沢海地区 — ワンド浚渫、第1段階施工後のモニタリング計画 —

阿賀野川河川事務所

令和5年11月30日

3. 沢海地区のモニタリング計画(案)

ワンド 阿賀野川25.4k付近 (H23.9撮影)

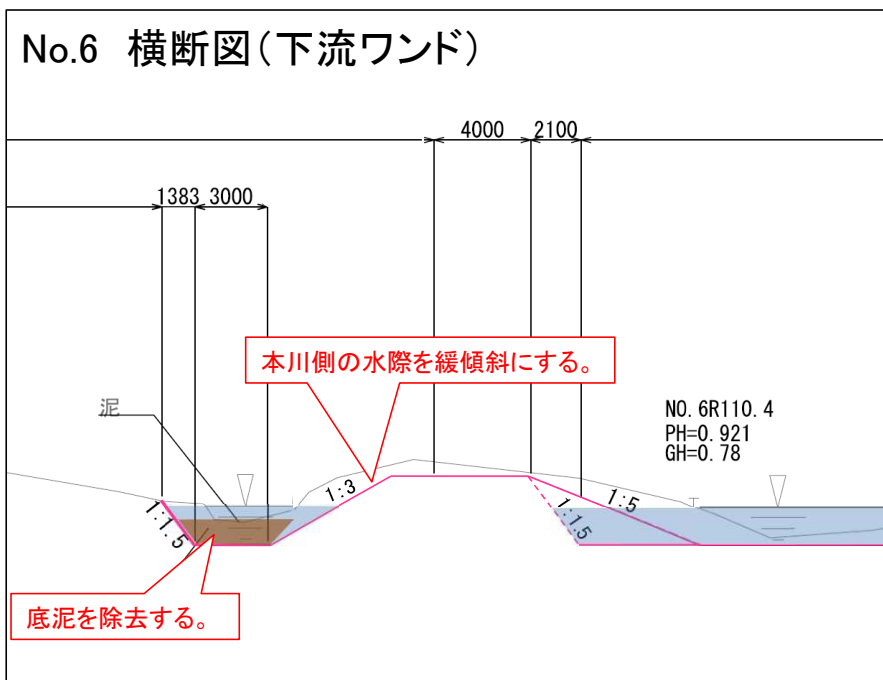
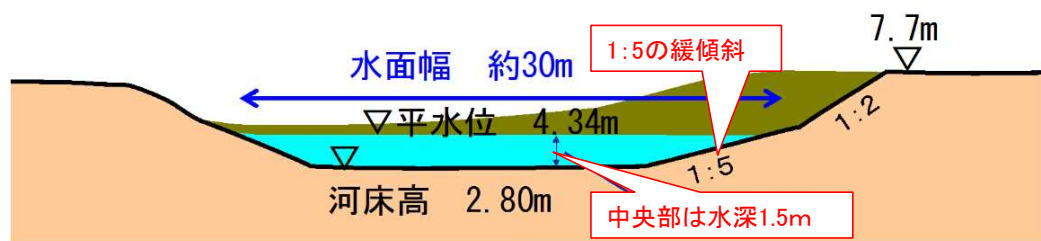
(ご意見5-②) 下流ワンドの浚渫深はどのように設定したか？

- ・阿賀野川に実在するワンドは、中央部が1.5m以上と深く、水際には水生植物が生育する形状であり、この水生植物の周りが魚類の産卵場等となっている。
- ・また、これまで再生してきたワンドも、実在ワンドにならない、中央部を深く、水際部を緩傾斜にしている。
- ・よって沢海地区では、第2段階の整備で、閉塞を引き起こしている底泥を除去し、通水性を回復させるとともに、現在の抽水植物の代替として、水際を緩勾配にすることで、水生植物の生育基盤を確保することを考えている。

- ・10年以上維持されているワンドはの水深は約1.5m程度である。

- 底泥を除去し、ワンドの水際部を緩勾配にすることで、水生植物の生育基盤を確保する。
